Commune de Grâce-Hollogne

Modification du régime d'assainissement du « rond-point St-Exupéry »

Etude technique, environnementale et financière

N° dossier. 34.0.01.002

Carte n°2 : délimitation de la zone à réorienter vers le régime d'assainissement autonome

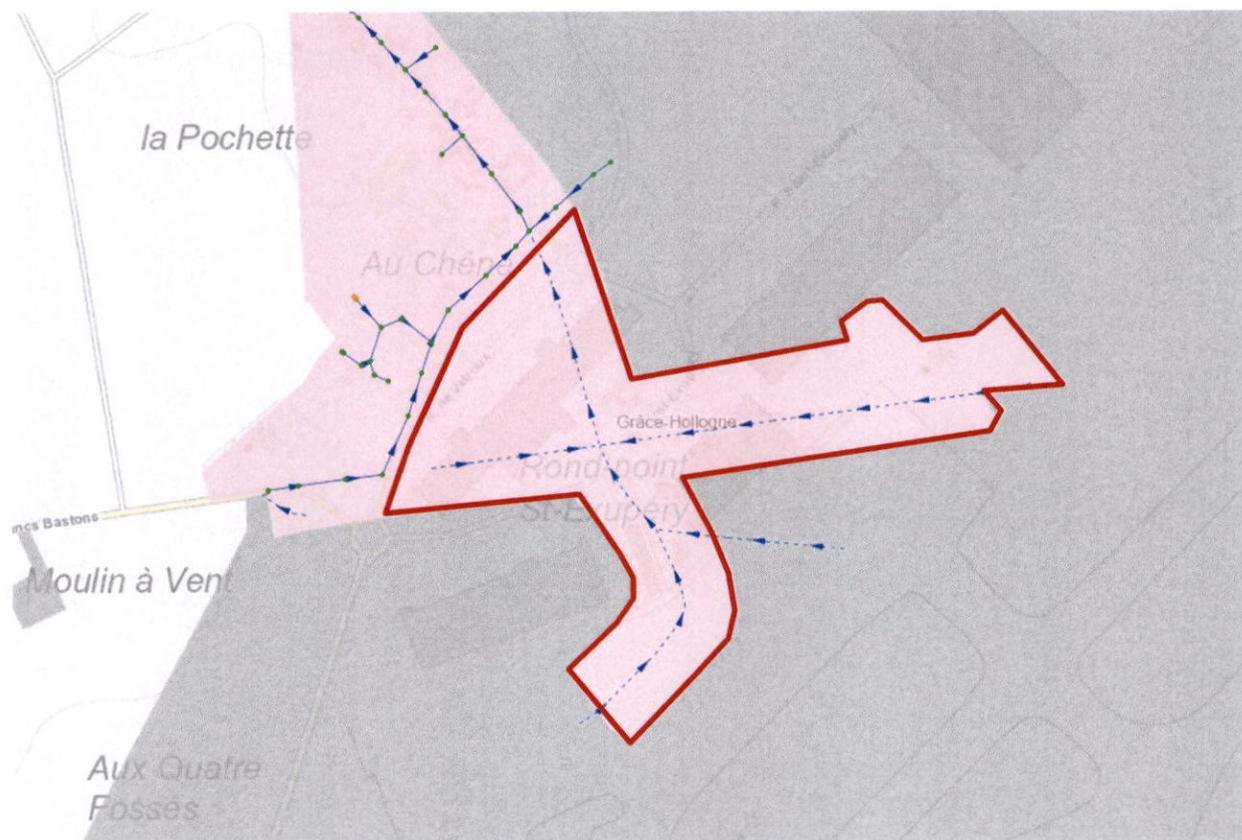
Le dessin de la zone collective qui était lié aux habitations autrefois présentes à cet endroit ne correspond plus du tout avec l'occupation du sol. Les égouts repris en trait interrompu n'existent plus et les bâtiments de l'aéroport concernés sont équipés de stations d'épuration individuelle.

La zone collective doit donc être réduite en fonction.
